### Sichtvermerk

Pos. 01.0020 / 03.0050 / 03.0070 Küchenspültisch

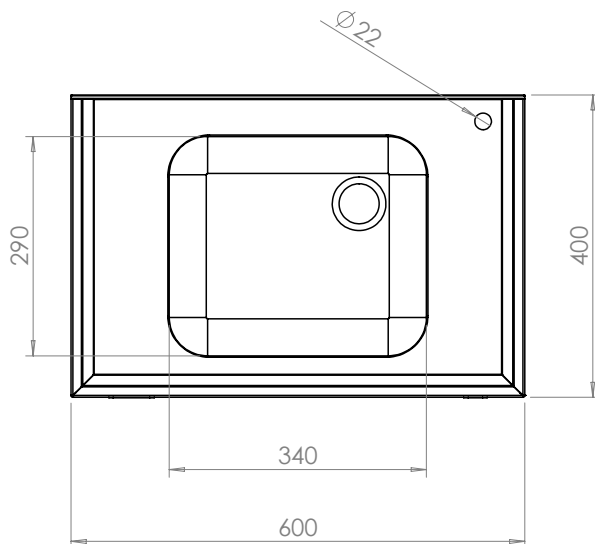
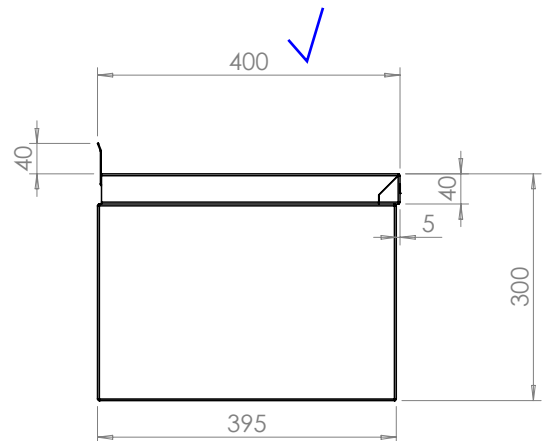
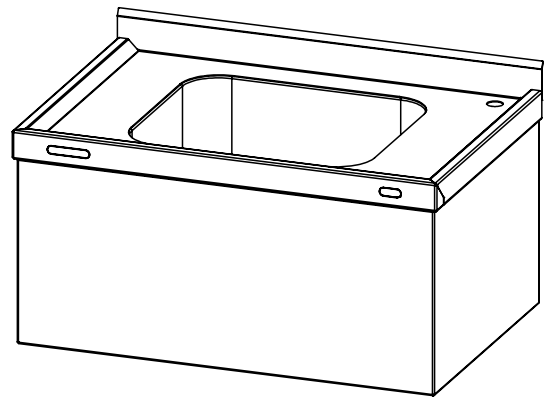
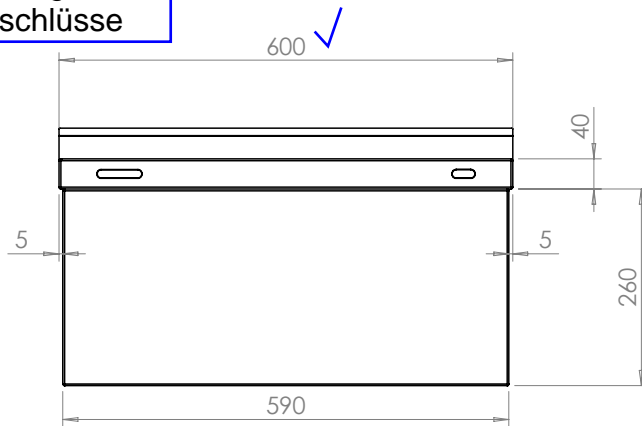
Hahnloch  
grundsätzlich OK. Vor  
Bestellung Lage der  
Wasseranschlüsse
